RESOLUCIÓN No. 3630 DE 2019

“POR LA CUAL SE NIEGA LA SOLICITUD DE PERMISO DE VERTIMIENTO DEL EFLUENTE PROVENIENTE DEL SISTEMA DE TRATAMIENTO DEL AGUA SOBRANTE DEL PROCESO DE LAVADO DE EQUIPOS PESADOS, SOLICITADO POR LA EMPRESA CARBONES DEL CERREJÓN LIMITED Y SE DICTAN OTRAS DISPOSICIONES”

Que llevada a cabo la visita técnica y el análisis de la información presentada, el Grupo de evaluación, control y monitoreo ambiental de Corpoguajira, emitió concepto técnico de 29 de noviembre de 2019, radicado INT-5269, que para efectos del presente acto administrativo, se transcribe en su literalidad:

Imágenes 1 y 2: Ubicación del Lavadero de Equipo Pesado y su Punto de vertimiento al Arroyo Aguas Blancas

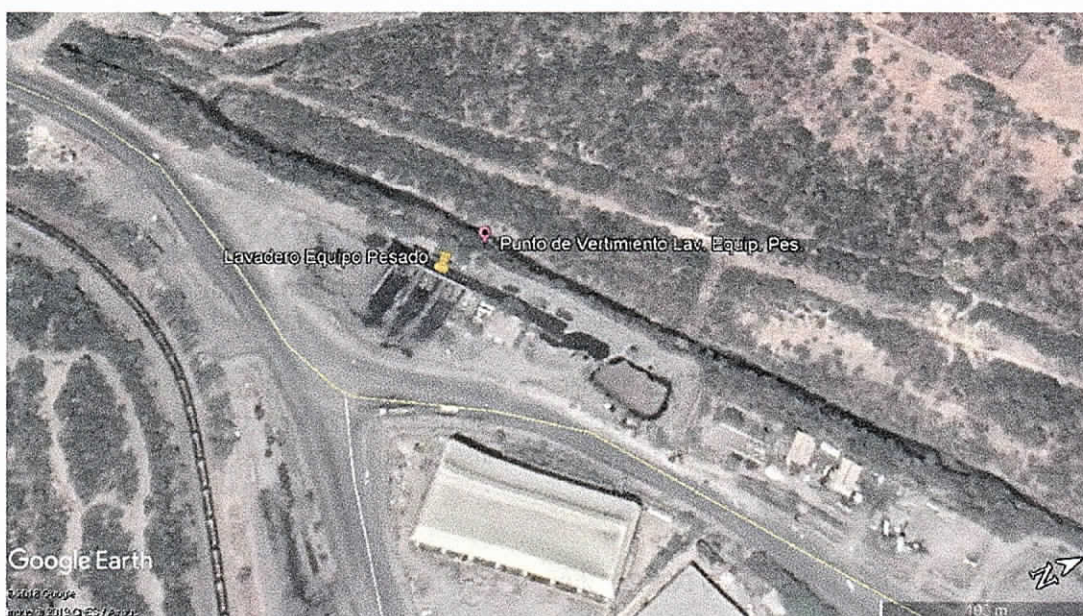
Carbones de Cerrejón Limited para el mantenimiento de su maquinaria (cargadores, camiones, retroexcavadoras, entre otros) construyó el lavadero de equipos pesados, dotados de los sistemas e implementos necesarios para el manejo y control de residuos industriales, con el fin de evitar los efectos ambientales que pueden ocasionar la disposición directa de estas aguas residuales y desechos industriales en las corrientes superficiales.

Las aguas residuales de este lavadero son conducidas a sistemas de pre tratamiento como trampas de grasas, separadores de aceite y desarenadores entre otros, que remueven los sólidos suspendidos, grasas y aceites, antes de ser vertidas en el arroyo Aguas Blancas, cuya ubicación se presenta en las siguientes coordenadas: N 11° 7' 45.999" W 72° 38' 13.100"
